## ИТНО - корекција за медицински уред Можен дефект на модулот за АС-напојување М3539А кај дефибрилаторот/мониторот HeartStart MRx

**ИТНО - корекција за медицински уред  
Можен дефект на модулот за АС-напојување М3539А кај  
дефибрилаторот/мониторот HeartStart MRx**

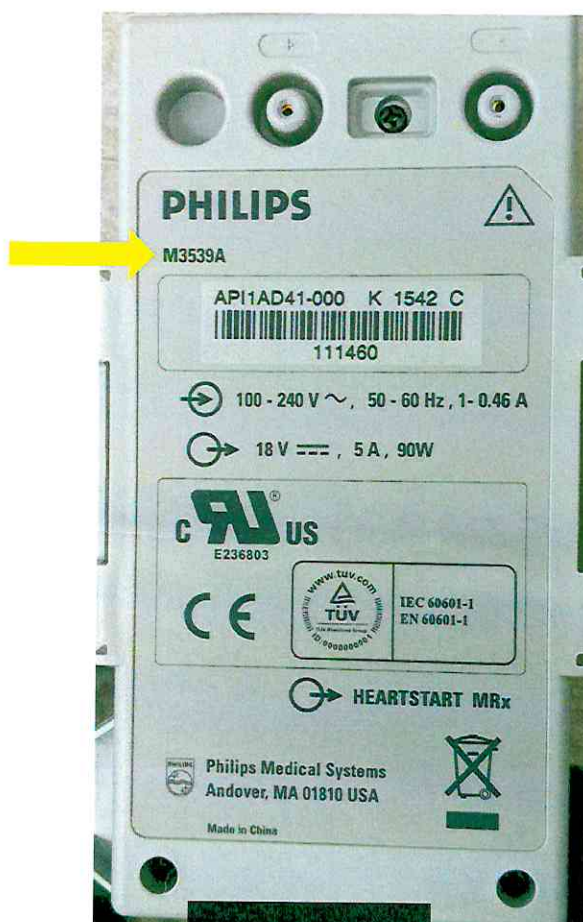
Бројот на делот на модулот за АС-напојување М3539А е отпечатен на ознаката.

Ако настане дефект кај модулот за АС-напојување М3539А или доколку дојде до прекин на АС-напојувањето до HeartStart MRx, а притоа не е инсталирана наполнета литиум-јонска батерија М3538А како што е наведено во упатствата за користење на уредот, тогаш напојувањето на HeartStart MRx може целосно да се прекине и тој ќе престане да функционира. Исто така, дефектен модул за АС-напојување не може да ја полни батеријата.
